Principe d'étalement et filet de sécurité

Plan de principe d'étalement et filet de sécurité

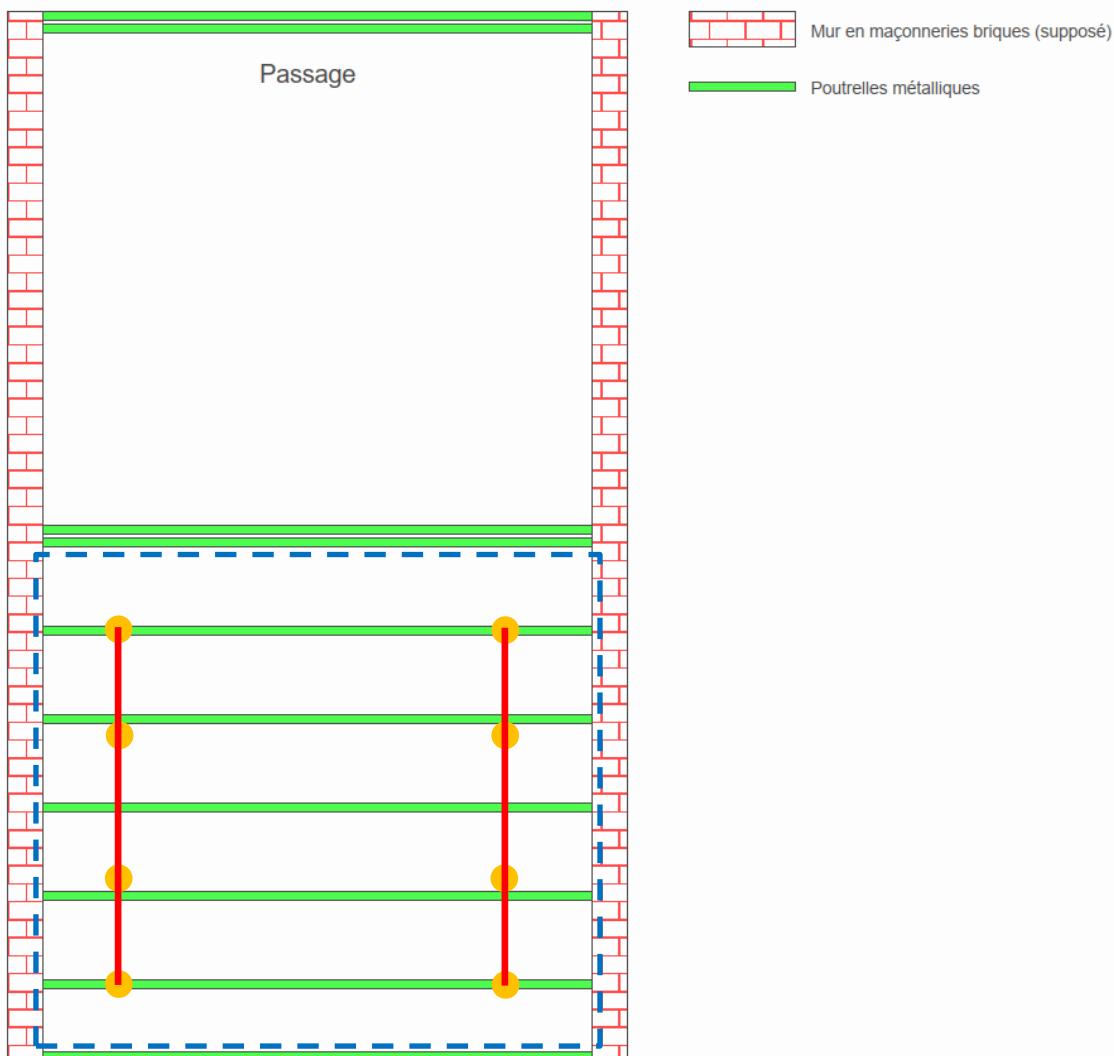
Suite au passage sur site le lundi 22/09/2025, il conviendra de mettre en place, **en urgence**, un étalement de renforcement provisoire d'une partie du plancher haut de passage (plancher type poutrelles métalliques anciens) et un filet de sécurité afin d'éviter la chute de matériaux :

Nota : les bastaings de répartition en tête devront être à niveau, en contact avec la sous face du plancher afin de le reprendre correctement.
